## **PRONUNCIAMIENTO N° 437-2024/OSCE-DGR**

Entidad : Instituto Nacional de Estadística e Informática

Referencia : Licitación Pública N° 1-2024-INEI-1, convocada para la “Contratación de bienes Adquisición de Infraestructura de Servidores y Switches Spine & Leaf para el Instituto Nacional de Estadística e Informática, correspondiente al IOARR con CUI N° 2577341”.

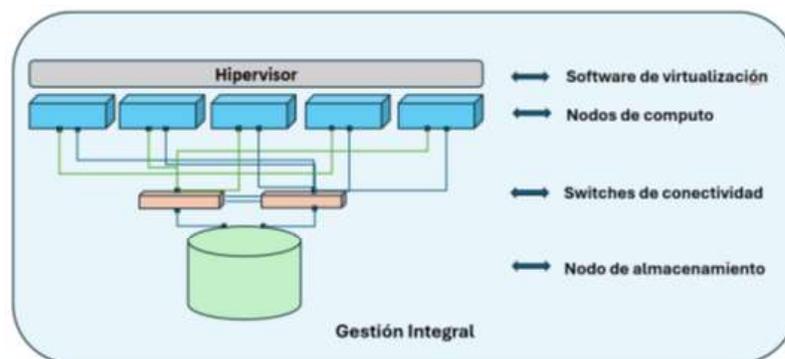
*A continuación, presentamos el siguiente diagrama lógico del requerimiento, **según los componentes solicitados en las especificaciones técnicas, los cuales pueden ser ofertados por diferentes fabricante y postores, no existiendo ningún componente que limite la participación técnica en general:***

*Como se puede apreciar en el diagrama lógico, el requerimiento solicita los componentes descritos **los cuales al ser parte de una solución deben contar con un sistema de Gestión integrada de última arquitectura liberada por el fabricante o equivalente** (Nodos de Cómputo, nodo de almacenamiento, Switches de interconexión e Hipervisor) **para su correcta administración.***

***Por las razones descritas en el literal A y B, el INEI no podría aceptar alternativas de soluciones de Hiper convergencia HCI.***
